Bebauungsplan Nr. 181, 7. Deckblatt der Stadt Erlangen – Stubenloh Süd –

Beteiligung der Behörden und sonstigen Träger öffentlicher Belange gem. § 4 Abs. 2 BauGB in der Zeit vom 01.09.2025 bis einschließlich 02.10.2025

hier: Prüfung der Stellungnahmen mit Ergebnis

Beteiligung der städtischen Ämter und Dienststellen im Rahmen der öffentlichen Auslegung gem. § 3 Abs. 2 und § 4 Abs. 2 BauGB in der Zeit vom 01.09.2025 bis einschließlich 02.10.2025

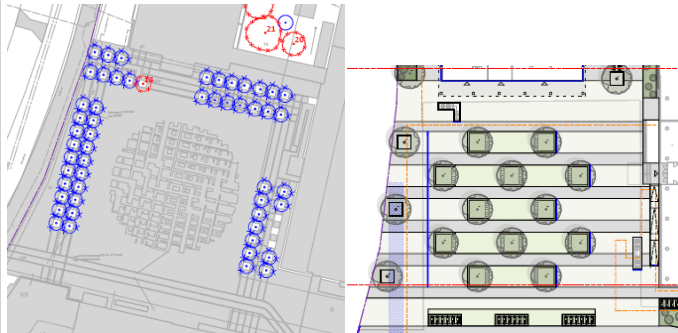
Nr.	Name	Eingang	Nr.	Stellungnahme	Ergebnis der Prüfung
				<i>Die vollständige Überbauung des eingeschossigen, denkmalgeschützten Hauses entlang der Mozartstraße wird seitens der Denkmalpflege abgelehnt. Hier ist eine Reduktion der überbauten Fläche erforderlich, zumindest in der Breite des aus dem Hochhaus entwickelten Sockel-bereichs. Die Eckbetonung und Überhöhung an der Zenkerstraße werden hingegen positiv gesehen.</i> <i>Die Körnung und die Höhenentwicklung der Wohnbebauung entlang der Zenkerstraße werden befürwortet. Durch die Orientierung der Gebäude und die Behandlung der Freiräume wird ein gelungener Übergang zur Nachbarbebauung hergestellt. Die schematisch dargestellten Grundrisse versprechen Gebäude mit hoher Wohnqualität.</i> <i>Die städtebauliche Figur zeigt, dass das Gebäude „Elefantentreppe“ gut in das neue Ensemble integriert werden kann. Eine Verdichtung im Hofbereich ist in der vorgeschlagenen Dimensionierung gut denkbar. Die Positionierung dieser Ergänzung und die Lage des Hochpunktes wären zu überprüfen.</i> <i>Die Themen der Nachhaltigkeit aus der Auslobung sind konsequent umgesetzt. Bei der Begrünung werden realistische Größen für Vegetations- und Substratflächen angenommen und für die Versickerung von Niederschlagswasser herangezogen. Die Arbeit setzt in Bezug auf Fassadenbegrünung neue Maßstäbe.</i>

Nr.	Name	Eingang	Nr.	Stellungnahme	Ergebnis der Prüfung
				Planung zugesagt. Außerdem wurde im Wettbewerb sehr deutlich kommuniziert, dass die vollständige Überbauung des eingeschossigen, denkmalgeschützten Traktes entlang der Mozartstraße seitens der Denkmalpflege abgelehnt wird. Der Punkt „5.2.7 Kulturelles Erbe und sonstige Sachgüter“ (S. 31) ist in vielerlei Hinsicht fehlerhaft. Die „Bestandsanalyse“ gibt die Denkmaleigenschaft nicht korrekt wieder: Der nördliche Trakt zur Mozartstr. hin steht nämlich (anders als auf S. 31 beschrieben) sehr wohl unter Denkmalschutz. Außerdem wird in diesem Zusammenhang nicht auf den gesetzlich festgelegten Sachverhalt der „Denkmalnähe“ (BayDSchG Art. 6, Abs. 2) hingewiesen. Das BLfD bittet aus diesen Gründen um Überarbeitung der Unterlage in folg. Punkten -u.a.-: - die 5-geschossige Bebauung auf dem 1-geschossigen denkmalgeschützten Gebäudeteil entlang der Mozartstr. wird denkmalfachlich abgelehnt. Der Plan ist dementsprechend zu ändern. - im nordöstlichen Bereich sieht der Wettbewerb eine Überbauung des straßenbegleitenden Bereichs zur Mozartstraße mit vier bis sechs Geschossen vor. In der Weiterbearbeitung wurden die Geschossigkeiten auf durchgehend fünf Geschosse vereinheitlicht.“) Dieser Überbauung wird, wie bereits im Preisgericht formuliert, vonseiten der Denkmalpflege nicht zugestimmt. Aus denkmalfachlicher Sicht ist der Bereich des Casinos in Fortführung bis zur Mozartstr.

Nr.	Name	Eingang	Nr.	Stellungnahme	Ergebnis der Prüfung
				<i>(zumindest in der Breite des aus dem Hochhaus entwickelten Sockelbereichs) frei von Überbauung zu halten. (Vgl. hierzu auch die Empfehlung des Preisgerichts im Protokoll: „Reduzierung der vollständigen Überbauung des denkmalgeschützten Casinos auf eine angemessene Teilüberbauung</i> <i>- eine Transformation des sog. Roten Platzes“ in eine waldartige Grünanlage würde auch das Erscheinungsbild des Baudenkmals maßgeblich verändern (Vgl. hierzu auch die Empfehlung des Preisgerichts im Protokoll: „Konsequente Neugestaltung des roten Platzes als urbanen Raum mit hoher Aufenthaltsqualität unter Berücksichtigung der konstruktiven und statischen Gegebenheiten. Das Bild eines Klimawaldes mit „Liegehügel“ erscheint unrealistisch und für den Ort unpassend.“)</i> <i>- eine Fassadenbegrünung an den Denkmälern ist im vorliegenden Fall sowohl aus denkmalfachlichen als auch aus statisch-konstruktiven Gründen nicht möglich.“</i> Die Stadtheimatspflege konnte ab Ende März 2025 zumind. teilweise die Endprotokolle zur Preisgerichtssitzung v. 14. Dez. 2022 über das Baureferat erhalten!

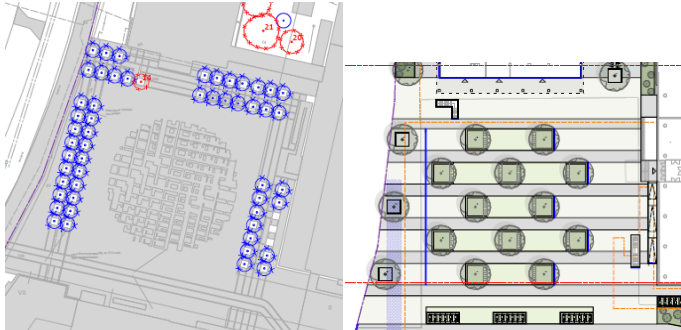
Nr.	Name	Eingang	Nr.	Stellungnahme	Ergebnis der Prüfung
				 Modellfoto von SSP-Architekten v. Dez. 2022 (http://ssparchitekten.com/projects/wettbewerb-big-apple/) Mal unabhängig der Tatsache, dass man den Ersatzbau des „ursprünglichen Bingelhauses“ (im Modellfoto in der Mitte-vorne) im Vergleich zum Wettbewerbsmodell -siehe oben- nun gemäß BPlan-Entwurf nun zusätzlich aufstockt; ebenso, wieder im Vergleich zum Wettbewerbsmodell -siehe oben-, die Elefantentreppe (im Modellfoto Mitte-hinten) und man die Geschossigkeit im Bereich der Zenkerstraße „nach Westen = rechts verschiebt“ (da dort mit baurechtlichen, d.h. nachbarrechtlichen, Problemen zu rechnen ist; ohne es ausgesprochen zu haben), könnte man nun das ursächlich 1-geschossige Siemens-Casino (steng genommen der Küchenteil des Casinos) mit darüberliegenden „Luftgeschoss“ + 2-geschossiger Überbauung + Penthaus (bzw. im Osten mit 4-gesch. Überbauung) -siehe Modellfoto oben (!)- nunmehr auf gesamter Länge zur Mozartstraße „4-geschossig“ überbauen!

Nr.	Name	Eingang	Nr.	Stellungnahme	Ergebnis der Prüfung
				 Modellfoto von SSP-Architekten v. Dez. 2022 (http://ssparchitekten.com/projects/wettbewerb-big-apple/) D.h. wir erreichen nun die Höhe, wie auf dem obigen Modellfoto „links“ dargestellt, da das Luftgeschoss nach BayBO (hier gilt die alte BayBO 1997; Art. 2, Abs. 5) streng genommen nicht als Vollgeschoss zählt und der Planer wird bemüht sein, die max. h = 19 m auch anzustreben! Eigentlich lässt die „maximale Bebaubarkeit“ (hier „V“) im Entwurf zum BPlan die Option offen, „das Maximum“ nicht (!) auszureizen.	
			5	Das dieses Maximum aber ausgereizt werden soll, ist der Rückantwort des Stadtplanungsamtes an die Stadtheimatpflege vom 19.9.2025 zu entnehmen! Nachfolg. Auszug der Mail: <i>„Sehr geehrter Herr Rottmann, vielen Dank für Ihre Rückfragen. Im Auftrag des Stadtplanungsamtes möchten wir sie Ihnen gern beantworten.“</i>	Die Hinweise werden zur Kenntnis genommen. Die Darstellung der Kommunikation mit dem Stadtplanungsamt der Stadt Erlangen wird zur Kenntnis genommen.
